ACTUALIZACIÓN PLAN REGULADOR COMUNAL CERRILLOS

**PRESENTACIÓN SISTEMATIZACIÓN DE LAS OBSERVACIONES RECIBIDAS
CONSULTA PÚBLICA ANTEPROYECTO**

28 de Diciembre de 2023

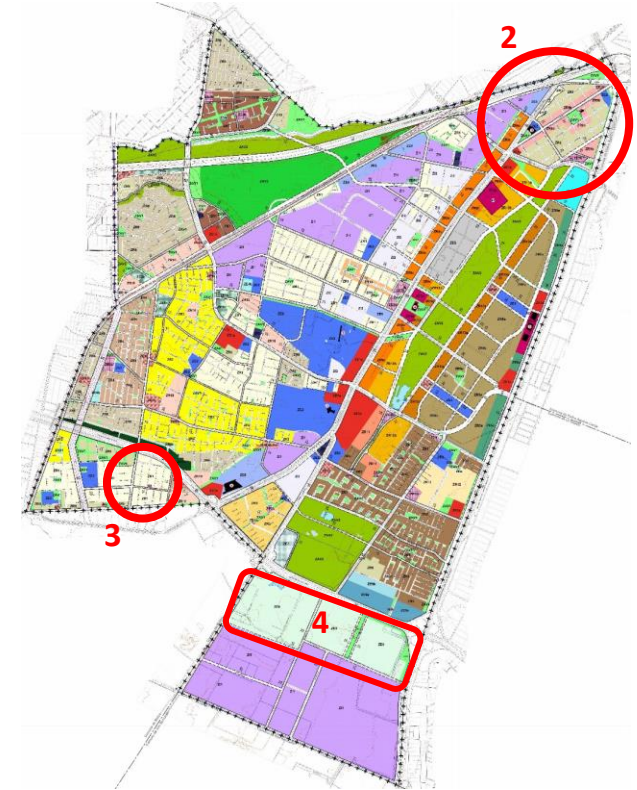
1. Se expresa de forma generalizada la inquietud por abordar el límite de las alturas de edificación dentro de la comuna. Las propuestas de alturas máximas se distribuyen de la siguiente manera: 2 pisos (2%), 4 pisos (12%), 5 pisos (10%), **6 pisos (17%), 8 pisos (22%), 10 pisos (20%), 12 pisos (15%),** 20 pisos (2%). Indican rechazo a edificios o no estar de acuerdo con edificios muy altos (15)
2. Se solicita que en Buzeta y alrededores del barrio se continúen permitiendo edificios y/o que no se limiten las alturas para no devaluar los terrenos.(7)
3. Se plantea preocupación porque edificios vayan a perjudicar privacidad de casas y puedan tapar el sol a estas(2). Observante (Pobl. Zaror) indica preferencia porque su entorno se mantuviera sin cambios (1).
4. Mall Plaza solicita aumentar altura de 6 pisos (9 con incentivo) a 15 para equipamiento complementario a Mall.

1. Se aclara que el límite de altura que la mayoría de los solicitantes indican como tope para la comuna es el límite que la misma propuesta ya señala (de 8 a 12 pisos). Se aclara también que el suelo para nuevos desarrollos es puntual en la comuna (CPB, Buzeta, Av. PAC y sectores para vivienda de interés público), considerando acoger el déficit habitacional de la comuna y las proyecciones habitacionales al 2040. Por lo tanto, la mayoría del suelo habitacional comunal conservan como norma urbana las alturas que ya poseen (2 pisos en vivienda unifamiliar y de 3 a 5 pisos en vivienda colectiva, de bloques de departamentos).

2. Se acoge parcialmente lo solicitado, aumentando altura de zona ZR9-b de 8 a 12 pisos y zona ZR8 de 4 a 6 pisos a proyectos que apliquen incentivos normativos, manteniendo el criterio inicial de controlar las construcciones que ya están desarrollando en el territorio, con grandes edificios en altura, con antejardines y distanciamientos mínimos, los cuales generan proyectos de vivienda con poca luminosidad y baja calidad de vida para sus habitantes.

3. Se aclara que las otras condiciones edificatorias que propone el Anteproyecto del PRC (distanciamiento a medianero, antejardín, COS y CC), complementarias a la altura, generarán volúmenes edificatorios que no producirán la mala calidad de vida que se señala.

Se aclara que en el sector de la Villa México y Población Zaror la propuesta es mantener lo ya consolidado en el barrio, como los tres metros de antejardín señalados, además de los 2 pisos de altura máxima, lo que no permitiría la construcción de edificios en la zona.
4. Se acoge parcialmente solicitud de aumentar altura máxima en zona ZE6, permitiendo llegar a 12 pisos con aplicación de incentivos normativos.

- 1- **ACOGER PARCIALMENTE.**
Anteproyecto expuesto define 12 pisos como altura máxima.
- 2- **ACOGER PARCIALMENTE**
Se aumenta altura a 12 y 6 pisos con incentivos normativos
- 3- **ACLARAR**
Anteproyecto mejora condición de privacidad respecto de lo actual
- 4- **ACOGER PARCIALMENTE**
Se aumenta altura a 12 pisos con incentivos normativos

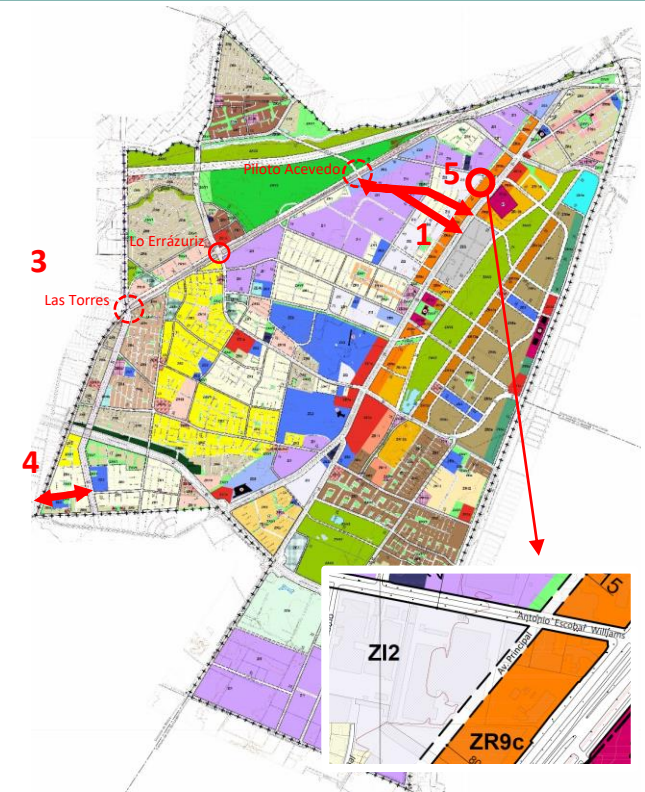
1. Se plantea que ensanches en Piloto Lazo y Piloto Acevedo serían un error, ya que habrían otras calles que pueden servir para tal efecto. (16)
2. Se expresa la petición de que existan más calles que sirvan para mejorar conectividad y congestión vial (9), que las calles en donde transporte público deben ser más anchas (1), además de ampliar la red de ciclovías. (7)
3. Se solicita ensanche de calles en tramos de Av. Lo Errázuriz (5), por otro lado, se solicita realizar más pasos bajo nivel para atravesar la vía férrea sin tener que rodearla. (2)
4. Se solicita transformar pasaje La Primavera en calle debido al alto flujo vehicular que recibe. (1)
5. Prolongación de Av. Principal, se propone seguir el borde de la propiedad de Ballerina, para que no les afecte su propiedad.(1)

1. Se aclara que los anchos de faja propuestos para las calles señaladas son los mismos que se indican en el PRMS para las calles que se encuentran en el sector industrial de Cerrillos colindantes con vivienda, de manera de generar un distanciamiento de la industria hacia las viviendas. En este caso, el PRCC decide mantener los anchos ahí indicados, ya que estas funcionan como vías estructurantes de la propuesta, atravesando incluso una de ellas Av. PAC y continuando dentro de CPB, para luego conectarse con la calle Plano Regulador en la comuna vecina de Pedro Aguirre Cerda.

2. Se aclara que la propuesta vial del PRCC apunta a solucionar la congestión vial existente y proyectada, según indica el Estudio de Capacidad Vial del PRCC, estudio complementario. Este mismo estudio también corrobora los anchos viales propuestos por el PRCC. En cuanto a ciclovías, se aclara que la red de ciclovías actualmente propuesta por el PRCC involucra a 22 ejes viales, considerando vías de transporte público y el Plan Maestro de Ciclovías del Gran Santiago del año 2022.

3. Se aclara que Av. Lo Errázuriz corresponde a una vía regulada por el PRMS, por lo tanto, es este instrumento de mayor escala el que determina ensanches para esta avenida, no el PRCC. Se aclara además que el PRCC ya incorpora atravesos por la línea férrea, los cuales deben ser analizados por EFE, considerando que el Melitren será un proyecto de trenes “encajonados”.

4. Se acoge la propuesta, incorporando el tramo indicado como vía local asimilable. Se aclara que el PRCC reserva el suelo para que se produzcan proyectos de pavimentación de calle, sin embargo, no materializa estos proyectos.

5. Se acoge lo solicitado, desplazando la vía al eje del límite predial, distribuyendo al afectación con lote vecino y evitando afectar las edificaciones existentes.

1. **ACLARAR**
Ambas vías está en normativa vigente PRMS
2. **ACLARAR**
Anteproyecto expuesto apunta a solucionar la congestión vía
3. **NO ACOGER** (ensanches). **ACOGER** (atravesos vía férrea)
4. **ACOGER**
Se define vía estructurante local con anchos de faja actuales
5. **ACOGER**
Se ajusta trazado vial al eje del límite predial

Calle Proyectada 17

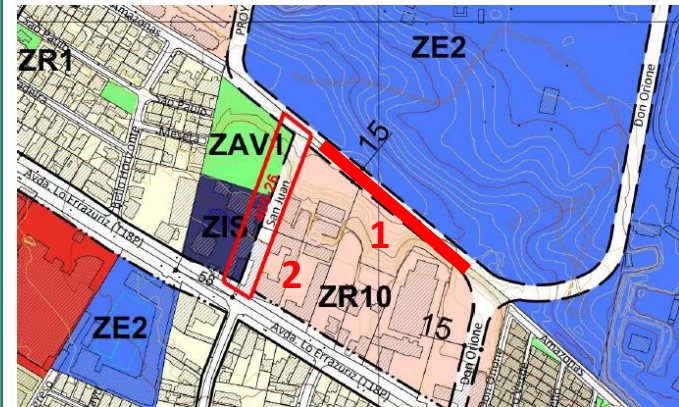
1. Se solicita ajustar proyección de Amazonas que estaría pasando por un relleno (1)
2. Revisar propuesta de apertura de San Juan entre Amazonas y Lo Errázuriz. (1).
3. FACH solicita trasladar proyección Piloto Acevedo a límite norte de recinto y eliminar Calle Proyectada 17.(1)

1. **NO ACOGER**
El trazado se precisa con estudios técnicos que exceden al PRC
2. **ACOGER**
Se ajusta trazado al deslinde poniente del predio
3. **ACOGER PARCIALMENTE**
Se ajusta trazado A Piloto Acevedo manteniendo continuidad funcional y evitando afectar edificaciones. Se elimina calle 17

1. No se acoge ajustar proyección de Amazonas, la precisión del trazado es posible resolverla a través de planos de detalle como lo establece la LGUC y OGUC. El desplazamiento será posible en la medida que haya factibilidades técnicas y estudios de detalle que lo sustenten, siendo estos de una escala de mayor detalle que excede los alcances de un PRC.

2. Se acoge segunda alternativa propuesta disponiendo la apertura de calle San Juan junto al deslinde poniente del predio.
3. En terreno FACH: No se elimina vía proyectada Piloto Acevedo ya que constituye una vía estructurante cuya función es fundamental para la conectividad oriente - poniente de la comuna. Sin embargo, si se ajusta su trazado al interior del predio de la FACH, evitando afectar edificaciones existentes, pero manteniendo su enlace con Av. Pedro Aguirre Cerda emplazado coincidente con vía existente al poniente de esta Avenida, para permitir su continuidad. Calle proyectada 17 se elimina ya que no cumple función de conector estructurante.

Corredor verde comunal

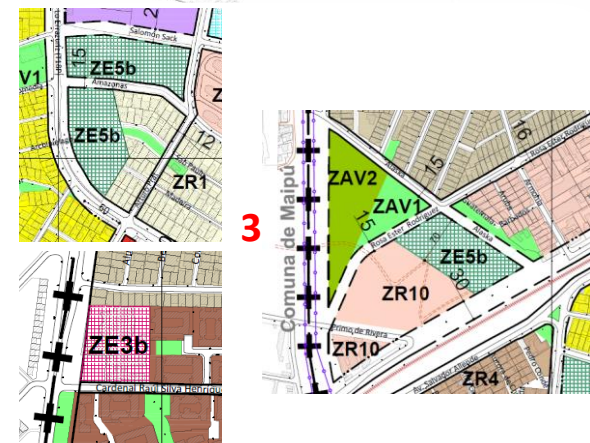
1. Más áreas verdes. Un plan regulador referente a crear y cuidar los parques y plazas. (39)
2. ¿El área verde que esta apegada a las casas en Av. Aeropuerto seguirá siendo verde o se ensancha la calle eliminando esta?
3. Sería posible implementar un área verde en sitio sin uso de Peulla con Lo Errázuriz / Salomón Sack frente a consultorio (2), en sitio de Cardenal Silva Henríquez con Lo Errázuriz (1) y en área del Pajonal. (1)
4. Se propone acercar el pulmón verde a Av. PAC para crear eje verde al centro de la comuna. (1)
5. FACH requiere que corredor verde de 15 metros en Av. Proy. Las Américas sea eliminado de la propuesta. (1)

5. Se acoge parcialmente, manteniendo corredor verde propuesto que permite vincular el eje PAC con parque, pero reduciendo su ancho a 5 mts y definiéndolo como zona AV2, de uso privado (sin generar afectación de uso público)

1. **ACLARAR**
Anteproyecto define áreas verdes acorde a población proyectada
2. **ACLARAR**
Seguirá siendo verde (se precisa en plano Anteproyecto)
3. **ACLARAR**
Anteproyecto define zona equipamiento que permite área verde.
4. **ACLARAR**
El Anteproyecto mejora conectividad con Parque Bicentenario
5. **ACOGER PARCIALMENTE**
Se mantiene corredor con 5m de ancho y como AV2 (privada)

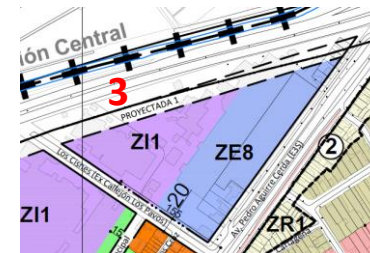
1. En área productiva inofensiva de Ballerina se solicita ampliar usos permitidos a todo tipo de equipamiento (1.), Plaza sugiere aclarar incentivos normativos (1) e inmobiliaria solicita aumento de coef. De ocupación de suelo de 0,3 a 0,7 en zona ZR9-c(1).
2. Empresas Bruno solicita pasar de ZI2 a ZI1 (2).
3. Dellorto y cabezal industrial solicitan ser incluidos dentro de las zonas de renovación y mejores condiciones normativas (3) En caso de cabezal, reforzando predios como zona de equipamiento y eliminando calle propuesta 1 (1).
4. FACH solicita que su terreno se mantenga con una misma zonificación (1).

1. **ACOGER** (ampliar usos). **ACLARAR** (incentivos). **NO ACOGER** (ampliar coef. ocupación de suelos).
2. **NO ACOGER**
Colinda con barrio residencial consolidado
3. **NO ACOGER** No se incluye en zonas de renovación). **ACOGER**
Se define ZE8 con equipamiento y Actividades productivas.
ACOGER PARCIALMENTE Se ajusta calle propuesta.
4. **ACOGER PARCIALMENTE**
Se define zona ZES entre calles Las Américas y Piloto Acevedo

1. Se acoge ampliar los usos de equipamientos para la zona ZI2, exceptuando equipamientos de salud y educación, por tratarse de sector con actividad productiva, los cuales no son compatibles entre sí.

No se acoge ampliar el Coef. de Ocupación de suelo. El índice 0,3 es consistente con una edificación en altura cuyo objetivo es renovar el sector industrial, el cual sí requería mayores porcentajes de ocupación.

2. No se acoge, dado que industria molesta colinda directamente con zonas residenciales y por lo tanto, no iría en línea con lo planteado en propuesta de bajar calificación de industria molesta a inofensiva en sectores que colinden estos usos. Además, la convivencia entre residencia e industria molesta no es recomendable.

3. No se acoge aumento de altura solicitado ni inclusión en zonas de renovación por cercanía a industria molesta. Se acoge reforzar cabezal de la comuna con uso de equipamiento para todo el paño definiendo una zona ZE8 que permita para todo el paño equipamiento y actividades productivas. Respecto a la calle propuesta 1 esta se va a ajustar compartiendo faja PRMS con faja comunal.

4. Solicitud FACH: se sugiere ajustar zonificación, definiendo zona ZES entre las calles Las Américas y Piloto Acevedo, excluyendo la porción norte donde se emplaza el equipamiento de salud de la FACH, uso que está permitido en la zona ZR9c definida para dicho paño.

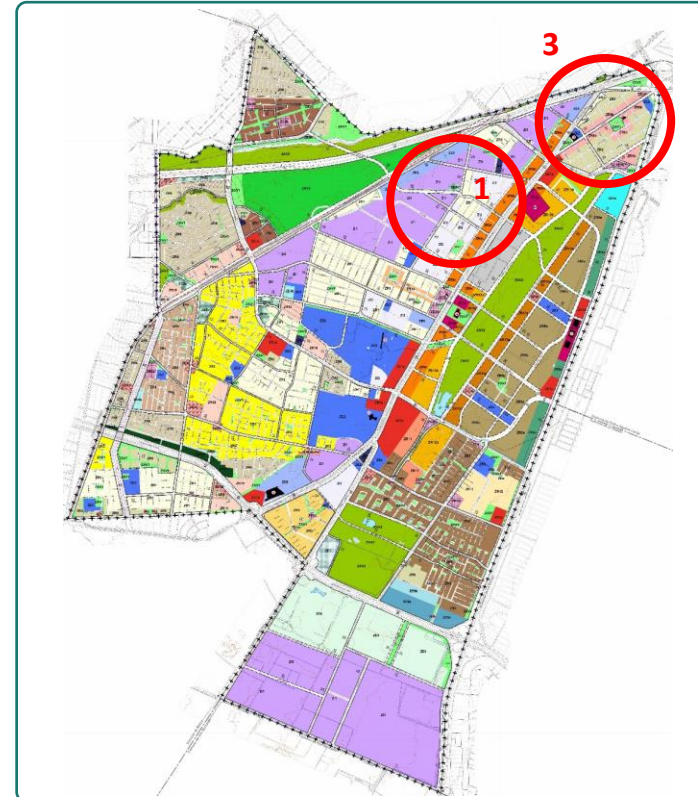
1. En barrio Industrial se solicita eliminar empresas contaminantes y pasar a una zona residencial exclusiva sin uso mixto. (24)
2. Vecinos plantean que sectores residenciales mantengan usos (1), complementar áreas verdes con diversificación de comercio (1)
3. Agrupación en Buzeta envía propuesta de menos pisos y densidad para el barrio (bajar densidades de 400 y 350 Hab/Ha a 300 Hab/Ha y bajar alturas de 8 a 6 pisos en ZR9b y 4 pisos en ZR8 (1)

Anteproyecto define sub-zonas industriales diferenciadas por flexibilidad de usos (sin vivienda).

Anteproyecto expuesto define zonas residenciales mixtas (permiten equipamiento y áreas verdes)

Se mantiene densidad y se ajusta altura a 12 y 6 pisos con incentivos normativos

3. No se acogen propuestas realizadas por agrupación del barrio Buzeta a las zonas ZR9b y ZR8, ya que la normativa propuesta ya considera una regulación estricta para el desarrollo inmobiliario con alturas excesivas y con la que se apunta a favorecer procesos de renovación equilibrados. En estas zonas se mantiene densidades y se incorpora el concepto de Incentivo normativo, permitiendo aumentar las alturas de edificación a 12 pisos (zoZR9b) y a 6 pisos (ZR8).

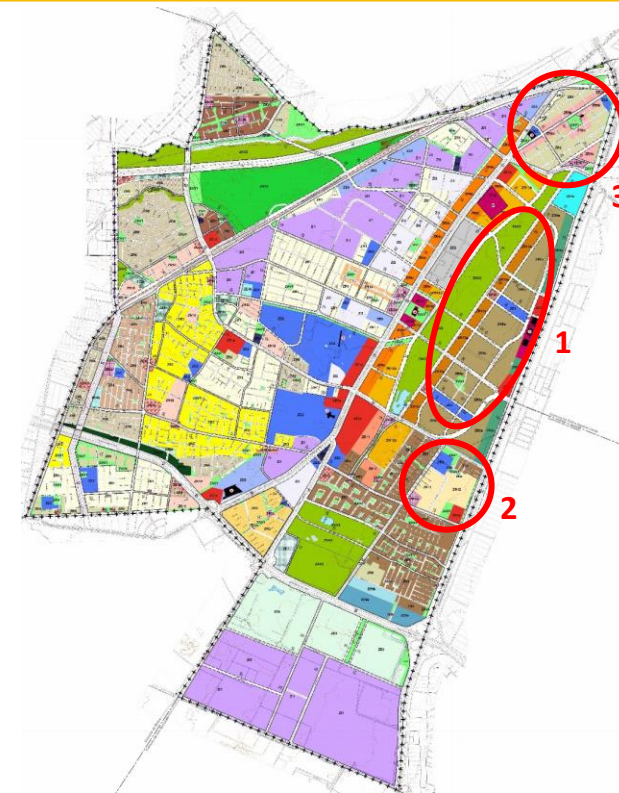
1. No estoy de acuerdo que los terrenos Parque Bicentenario sean para viviendas sociales. Solo trae delinquentes. (1)
2. Se plantea dar claridad al tema de “viviendas de interés público” y se muestra oposición a su construcción en sector de Portal Oeste, por experiencias previas o por preferir equipamientos (6)
3. Se solicitan más viviendas sociales (1) e incorporar a barrio Buzeta en condición de contar con 20% de viviendas de interés público en proyectos. (1)

1. **ACLARAR**
Anteproyecto está obligado por Ley 21.450 a abordar el déficit habitacional, definiendo zonas con integración social
2. **ACOGER**
Se elimina el uso residencial de la zona observada
3. **ACOGER**
Se incorpora incentivo normativo en sector observado para fomentar incorporación de vivienda de integración social

1. Se aclara que, según normativa vigente (Ley N° 21.450 sobre Integración social en la Planificación urbana, gestión de suelo y Plan de emergencia habitacional), todos los planes reguladores comunales deben incluir en sus propuestas de zonas residenciales sectores donde se desarrolle la vivienda de interés público, es decir, viviendas con integración social, los cuales deben acoger el déficit habitacional comunal.
Además, el proyecto Ciudad Parque Bicentenario, es una iniciativa del Estado que tiene por objeto acoger esa tipología residencial, aportando soluciones habitacionales que resuelvan parte del déficit habitacional

2. Se acoge eliminar el uso residencial de la zona observada en el Barrio Portal Oeste. Manteniendo los usos de equipamiento y actividades productivas inofensivas (galpones y bodegas), con el objeto de fomentar el desarrollo de estos usos especialmente en predios actualmente desocupados.

3. Se acoge la incorporación de Incentivos Normativos en Zonas del Barrio Buzeta (ZR8 y ZR9b) para incorporar un porcentaje de viviendas de interés público en proyectos habitacionales con integración social, aumentando la altura de 4 a 6 pisos en ZR8 y de 8 a 12 pisos en ZR9b para aquellos proyectos que consideren al menos un 20% de viviendas sociales.

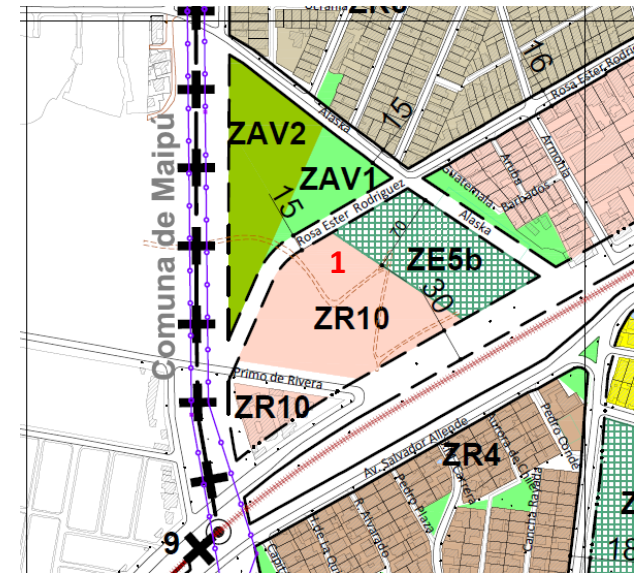
1. Se consulta si es que estaría proponiendo habilitar un sector de vivienda en parte del humedal Pajonal, mientras también se asume como Zona de Riesgo. (2)
2. Se consulta respecto de la viabilidad de la construcción de viviendas en suelos contaminados en el sector del Parque Bicentenario. (1)

1. **ACLARAR**
Los riesgos presentes en el territorio pueden ser mitigados con obras que habiliten su ocupación.
2. **ACLARAR**
Modificación N°105 del PRMS habilita la ocupación del sector

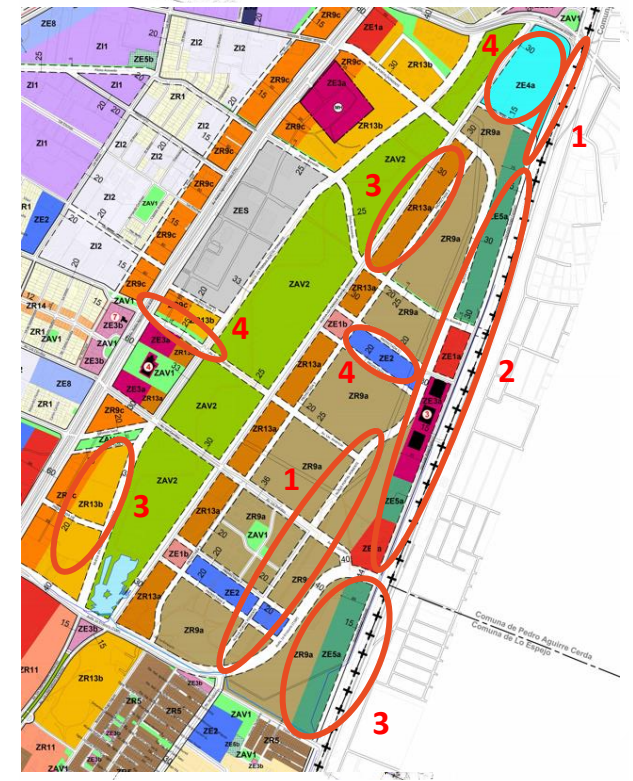
- SERVIU dispone de una serie de observaciones referentes al proyecto CPB. Requiere revisar trazado de Av. Portal Poniente, considerando que calza mejor opción Av. Portal Oriente para concepto de conectar áreas verdes a través de un anillo. Sugiere dar continuidad a Av. Diputado Ángel Fantuzzi hasta Departamental.

- En zona ZE4 (eq. Salud) aumentar altura a 24m y constructibilidad de 2,4 a 3. En zona ZE2 aumentar altura de 10,5m a 14m considerando eq. De educación. En Piloto Lazo se deja franja de 5m de área verde continua, sería mejor opción aumentar el perfil de la calle y que el perfil de esta incorpore esta franja verde.

- ACoger y NO ACOGER**
Se ajusta trazado de Portal Poniente. No se prolonga Av. A. Fantuzzi
- ACoger**
Se reduce zona equipamiento, se flexibilizan usos y aumenta altura
- ACoger**
Se reemplazan zonas para acoger más viviendas (ZR9a pasa a ZR13)
- ACoger y ACOGER PARCIALMENTE**
Se aumenta altura a zonas ZE4 y ZE2. Se reduce ancho faja verde.
